改善箇所説明図

基準不適合発生箇所

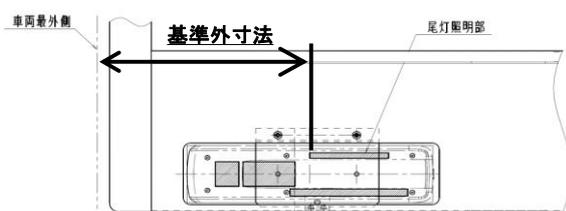
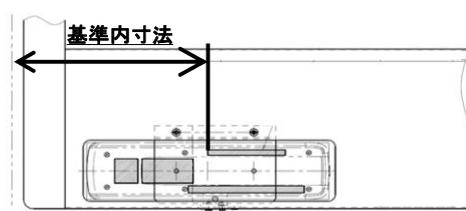
不具合

大型ウイング車の後面下部に取り付けている尾灯について、設計時の検討が不十分のため、自動車の最外側から尾灯までの距離が基準値を超えている。そのため、尾灯の取付位置の保安基準を満足していない。

対策

(テールランプを車両外側に移設)

全車両、テールランプ取付位置を正規の位置に移設する。
